### **Riigitee 11152 km 3,67 ja Lillemäe tee ristumiskoha rekonstrueerimise nõuded**

Olete taotlenud nõuded kohaliku 7180440 Lillemäe tee ja riigitee nr 11152 Kirdalu-Kiisa (edaspidi *riigitee*) km 3,67 ristumiskoha rekonstrueerimiseks. Ristumiskoht paikneb Viimsi metskond 46 kinnistul (tunnus 71901:001:0127, sihtotstarve maatulundusmaa) ning tagab juurdepääsu Kiisa akupanga elektrijaamale Kurtina külas Saku vallas Harju maakonnas. Taotlusele on lisatud Lillemäe tee eskiislahendus (vt Lisa).

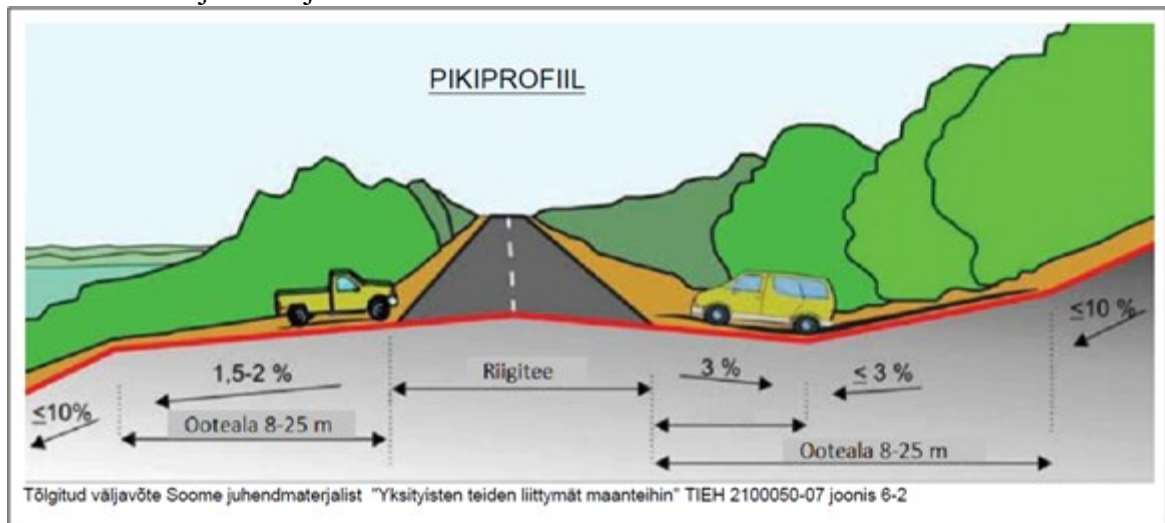
1. Ristumiskoht projekteerida taotluses märgitud asukohta riigitee km 3,67.
2. Ristumiskoha ehitamiseks tuleb koostada tee ehitusprojekt (edaspidi *projekt*) põhiprojekti staadiumis vastavalt majandus- ja taristuministri 09.01.2020 [määrusele nr 2](#) „Tee ehitusprojektile esitatavad nõuded“.

- 8.2. Möödistada minimaalselt 20 m raadiuses riigitee teljest kavandatava ristumiskoha asukohal.
